დადგენილება №000235
სამშენებლო სამართალდარღვევის
საქმეზე

შემოწმების აქტი № 000235

№000235 შემოწმების აქტი დანართი (დანართი ერთი ფურცელი)
შენობის კლასი: I I I

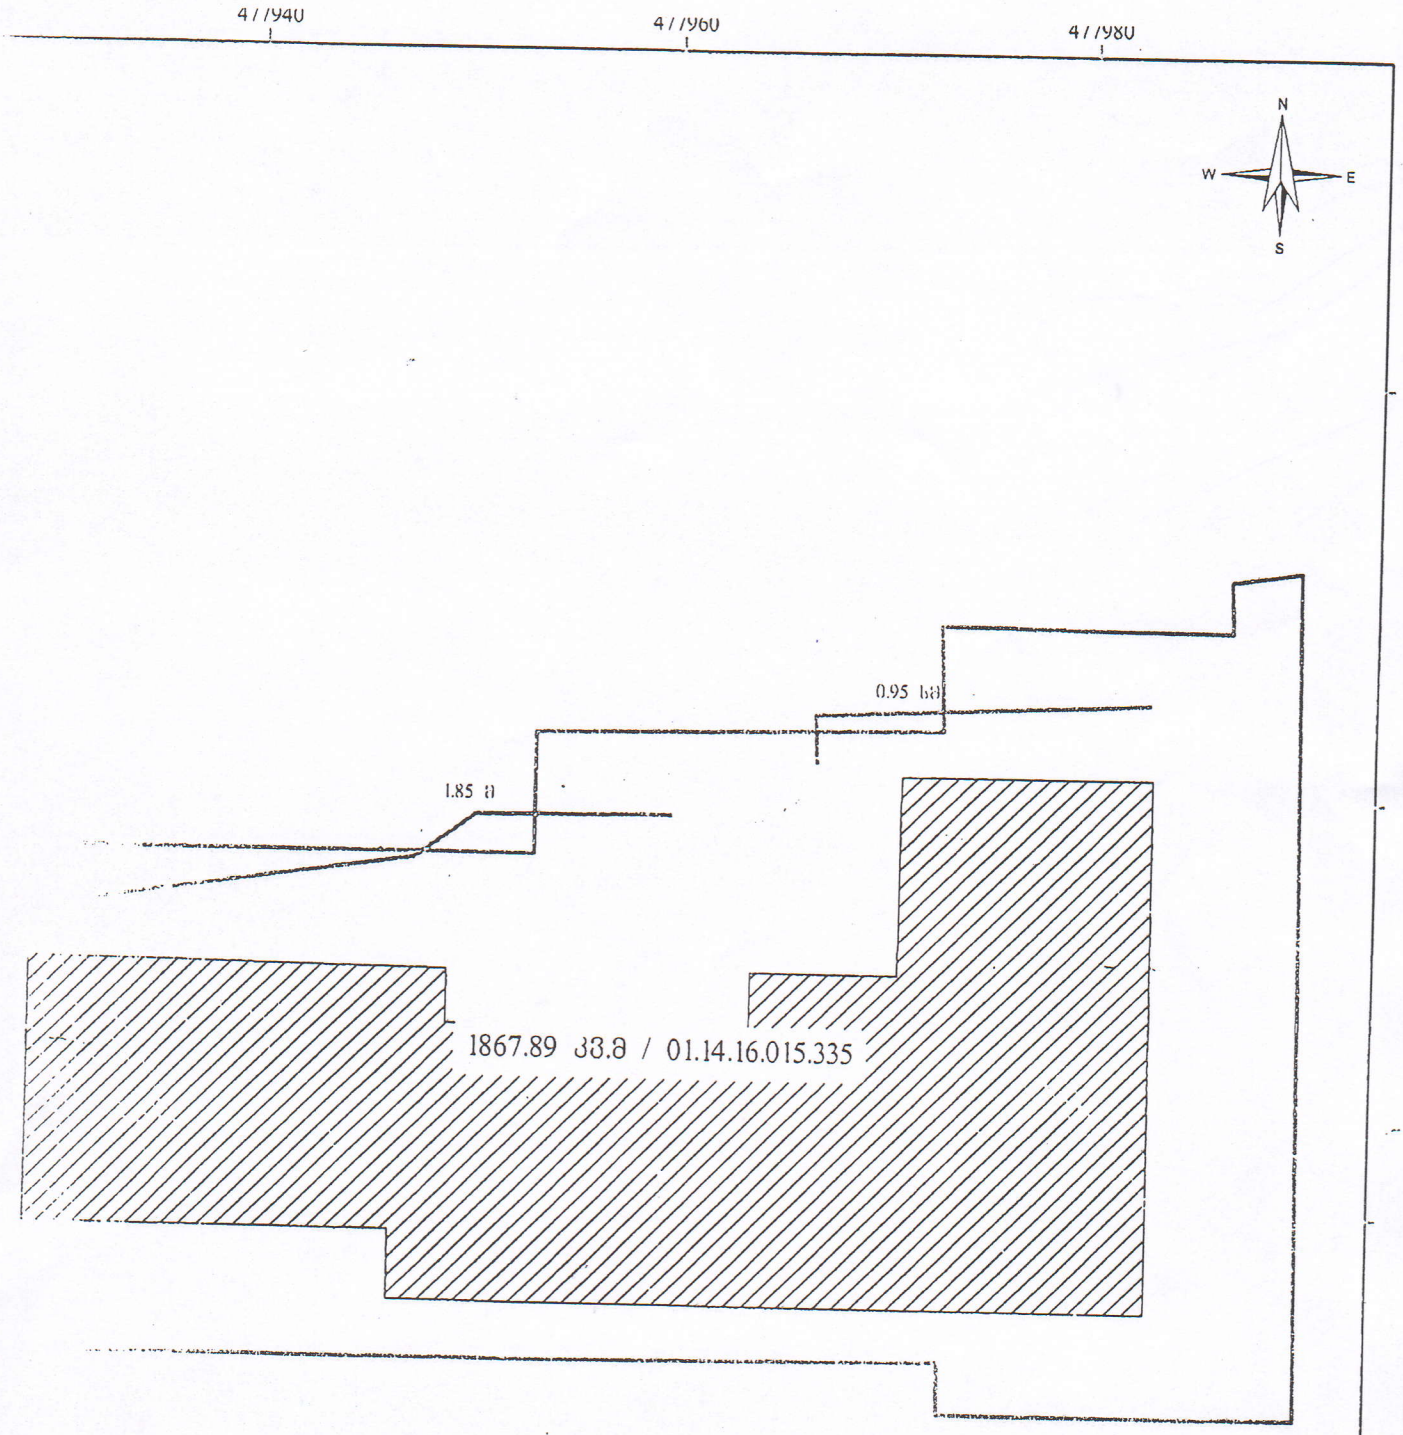
შენობაში ნაწილობრივ შეცვლილია კოლონების გაბარიტები. კიბის უჯრედებში ნაწილობრივ შეცვლილია საფეხურების რაოდენობა. 5-5 და ბ-ბ ღერძების კვეთაზე კოლონებთან დამატებით მოწყობილია მონოლითური პილონები. ფასადებზე ნაწილობრივ შეცვლილია ღიობების გაბარიტები. ზოგიერთი ფანჯრის ღიობის ნაცვლად მოწყობილია კარის ღიობები. აივნებზე ნაწილობრივ შეცვლილია მოაჯირების კონფიგურაცია და გედლების გაბარიტები. საკომუნიკაციო შახტებს ნაწილობრივ მონაცვლებული აქვთ ადგილი. შენობის უკან საყრდენ კედლებს შეცვლილი აქვს კონფიგურაცია და ნაწილობრივ გადადის სახელმწიფო მიწაზე. 10-10 ღერძის გარეთ რელიეფი არ შეესაბამება საპროექტოს.

-3.20 ნიშნულზე 8-8 ღერძზე ე-ზ მონაკვეთში და 10-10 ღერძზე დ1-ე მონაკვეთში გაუქმებულია ღიობები. ე-ე ღერძზე 3-4 მონაკვეთში ღიობს მონაცვლებული აქვს ადგილი. 1-1 ღერძზე დამატებით მოწყობილია მცირე ზომის ღიობი.

0.00 ნიშნულზე და ზევით 5-6 მონაკვეთში, დ1-დ1 ღერძზე, ფასადზე გაუქმებულია ფანჯრები. დ1-დ1 ღერძზე 4-5 და 6-7 მონაკვეთში ფანჯრებს მონაცვლებული აქვს ადგილი. 0.00 ნიშნულზე 10-10 ღერძის გარეთ ზ-თ მონაკვეთში გაზრდილია ფილის გაბარიტი. ა-ა ღერძის გარეთ დამატებით მოწყობილია კონსოლური ფილა.

3.00 ნიშნულზე და ზევით თ-თ ღერძის გარეთ შემცირებულია აივნის სიგანე. ე-თ მონაკვეთში 10-10 ღერძის გარეთ და ა-ა ღერძის გარეთ 8-10 მონაკვეთში გაზრდილია აივნები. ე-ე ღერძის გარეთ 3-1 მონაკვეთში შემცირებულია აივნის სიგანე.

15.00 ნიშნულზე ლიფტის შახტებთან დ1-დ1 ღერძზე დამატებით მოწყობილია კედლები, ხოლო დ1-დ მონაკვეთში გაუქმებულია კედლები.
